# IMPIANTO IDROELETTRICO DI CAMPIGLIA CERVO

**DOMANDA DI VARIANTE IN SANATORIA**

**RELAZIONE TECNICA DI RISPOSTA ALLA  
RICHIESTA DI CHIARIMENTI ED INTEGRAZIONI**

**INT.01**

*Figura 3: Foto-inserimento mascheramento condotta da progetto*

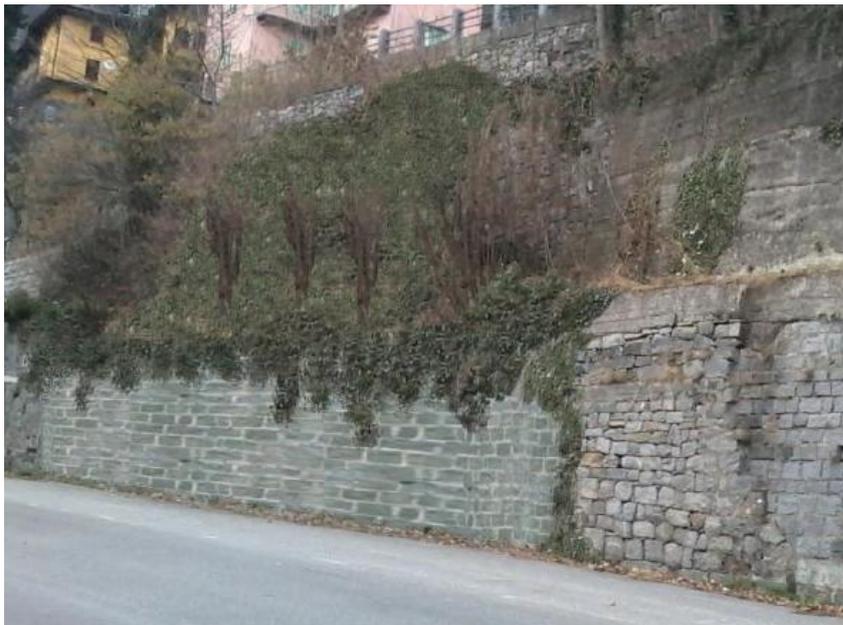
L'Organo Tecnico evidenzia che la condotta nei tratti soprastante e sottostante la S.P. 100 è stata realizzata in modo difforme:

L'Organo Tecnico rileva che i muri in pietra sovrastanti la S.P. 100 nel tratto dove, secondo il progetto autorizzato con la citata Determinazione Dirigenziale n. 353 del 19.03.2015 e ss., sarebbe dovuta passare la condotta e di cui era prevista la ricostruzione (cfr. figura "Fotoinserimento allo stato di appena fine lavori" - Elaborato: PMC.01 - progetto di mascheramento della condotta forzata nel tratto fra la strada per Valmosca e la S.P. 100), sono parzialmente crollati.

- In riferimento ai punti iii, iv e v la condotta da progetto autorizzato sarebbe dovuta essere completamente interrata e rivestita in pietra posata su muricciolo in forati poggiati su platea in magrone realizzato in versante. Questa tipologia di rivestimento risultava essere ben applicata nel punto originario di realizzazione in quanto era la continuazione del contesto presente. Per ottemperare alla richiesta di mascheramento risulta più efficace ed efficiente l'applicazione di edera rampicante senza quindi apportare pesi maggiori al muro di sostegno.

Il confronto tra il risultato finale da progetto autorizzato e quello ottenibile utilizzando l'edera rampicante è rappresentato rispettivamente dalle Figura 3 e Figura 4 sotto riportate.

*Figura 4: Foto-inserimento mascheramento condotta proposto*

Come si può notare con il crescere dell'edera sia arriverà al completo ricoprimento del manufatto come da sopra rappresentato con una copertura parziale per mostrare l'impatto che si avrebbe appena innestata l'edera.

Figura 11: Sezione idraulica attraversamento in subalveo

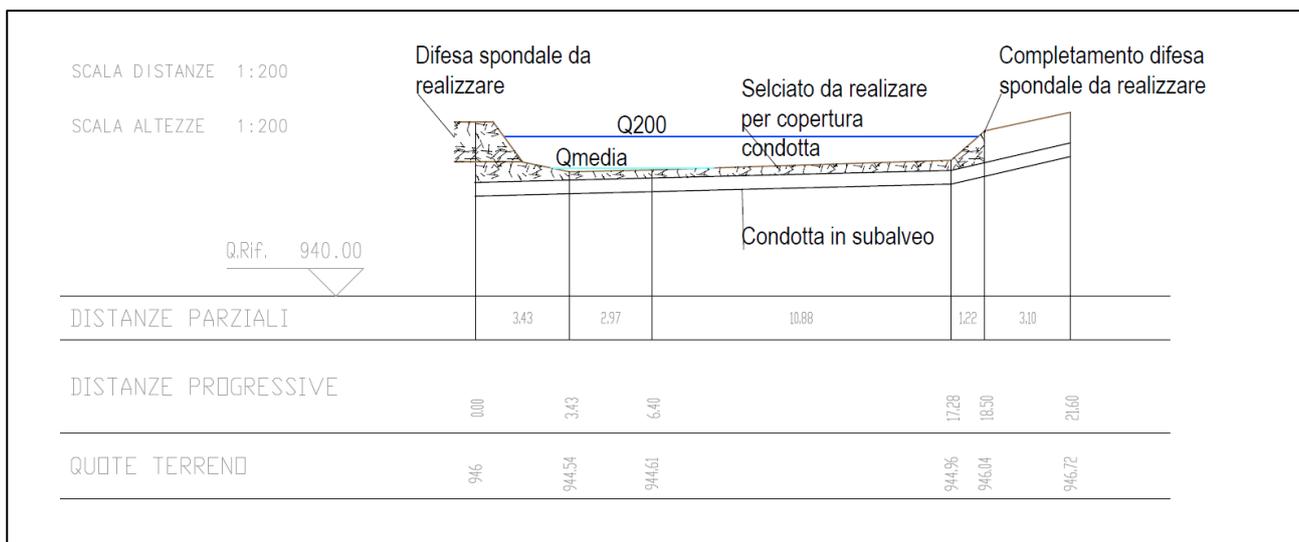
- A. la compatibilità idraulica di quest'opera, che tenga anche conto degli impatti che questo attraversamento potrebbe arrecare ai manufatti di proprietà della Provincia di Biella posti più a valle (due ponti) in caso di alluvioni – tra l'altro nella Tav.03-rev1 "Opera di presa: planimetria e sezioni fluviali" non sono rappresentate sezioni su questo manufatto;

- Per quanto concerne la questione A è stata aggiornata la Tavola 03-rev1 con la Tavola 03-rev2 marzo 2024 nella quale è stata aggiunta la sezione inerente all'attraversamento della condotta in subalveo (vedasi cartella Q4).

- In merito alla questione B e C per garantire un corretto inserimento ambientale e salvaguardare l'aspetto paesaggistico migliorando quindi la situazione attuale mostrata nelle Figura 8 e Figura 7 è stato previsto il ricoprimento della condotta mediante la creazione di un selciato in pietra locale, inoltre si prevede l'adattamento degli argini. Per quanto concerne l'argine in sinistra idrografica si prevede la creazione di una scogliera in massi a protezione dei due ponti, mentre in destra idrografica sarà effettuato il completamento della scogliera già esistente. La nuova difesa idraulica garantisce una sezione che permetta il naturale deflusso dalla portata duecentennale come indicato nella sezione mostrata in Figura 11 **Errore. L'origine riferimento non è stata trovata.** e nella Tavola 03-rev2.
